### 溢水による損傷の防止等に係る共通12の対応方針

1. 止水板及び止水蓋の設置箇所の見直し

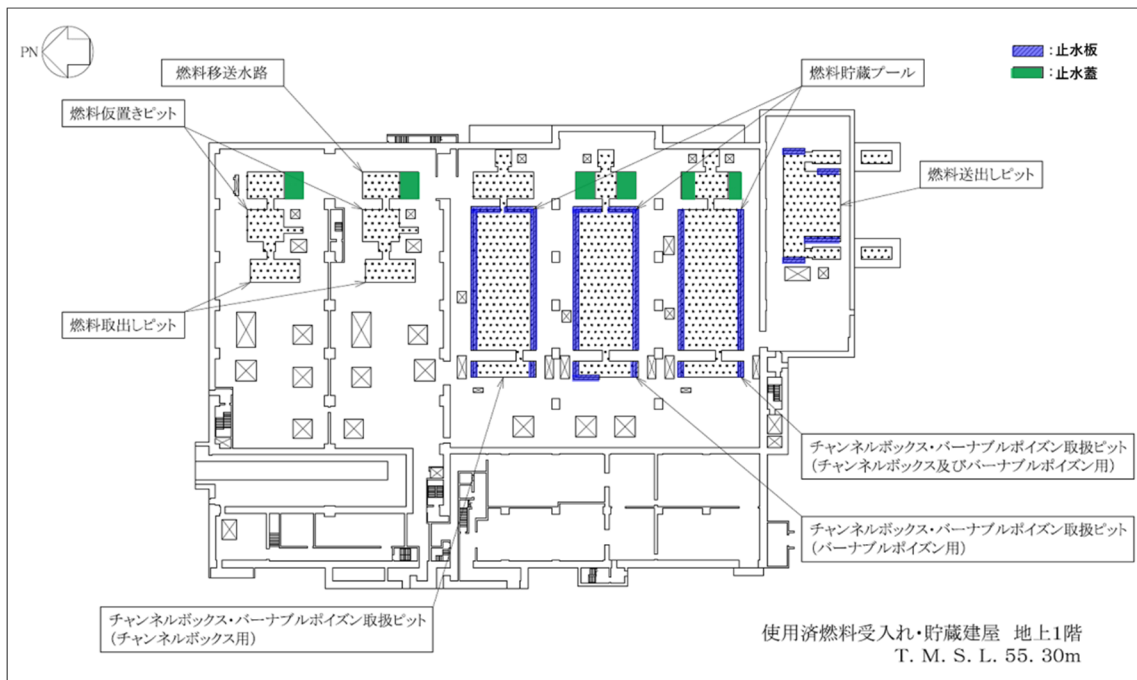
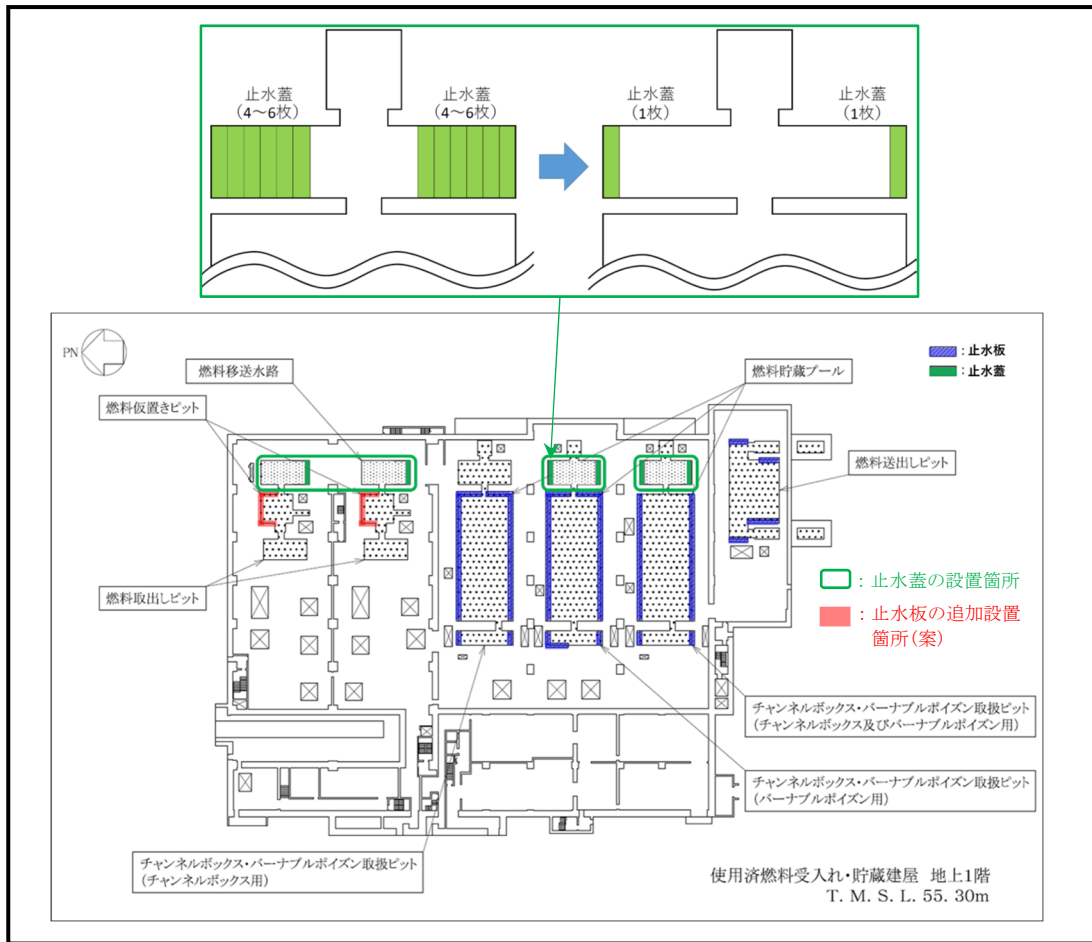
現状の止水板及び止水蓋の配置を図-1, 設置箇所見直し後の止水板及び止水蓋の配置を図-2に示す。

## 2. 止水蓋の「浮上り・ずれ防止機構」の設置

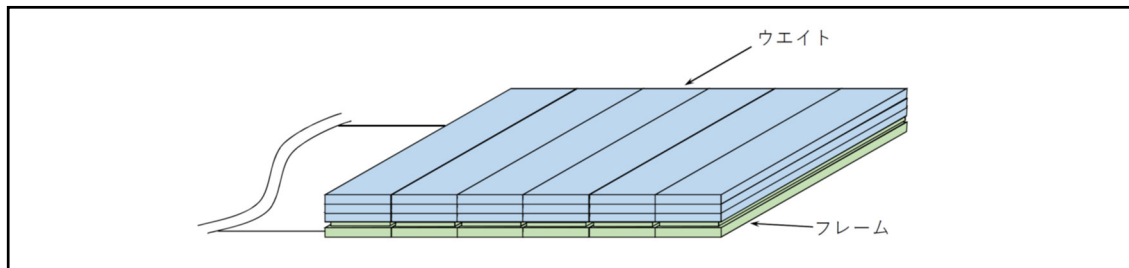
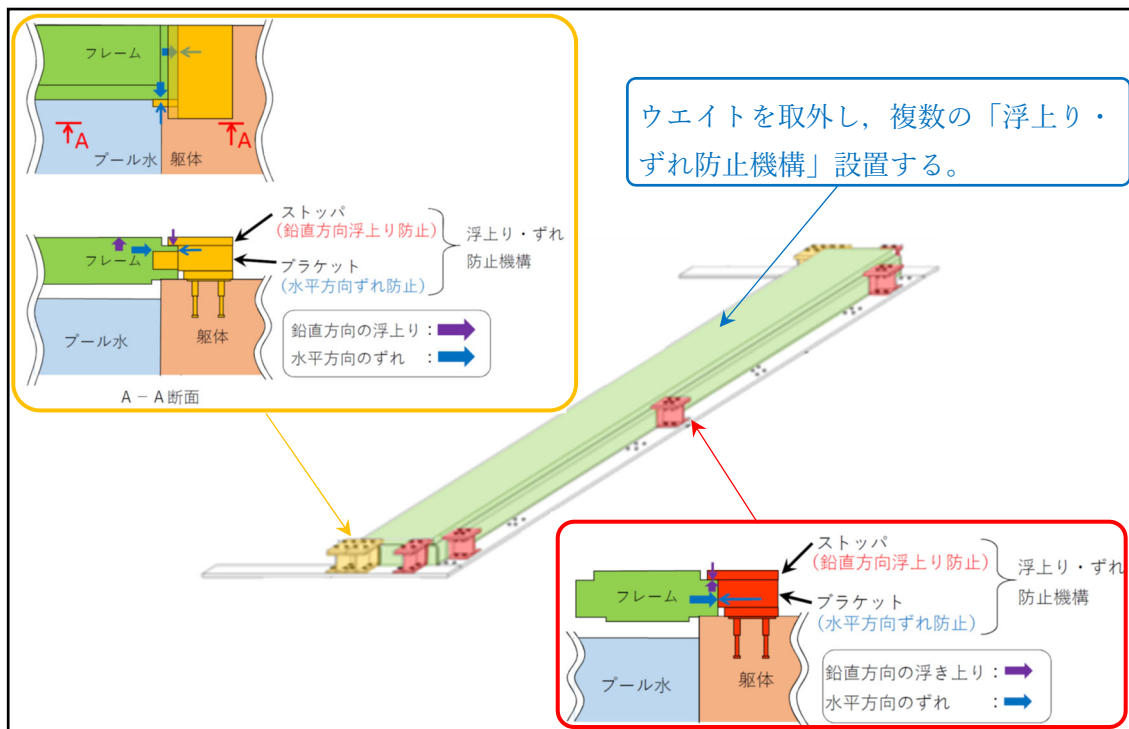
現状の止水蓋の概略構造を図-3、構造見直し後の止水蓋の概略構造を図-4に示す。
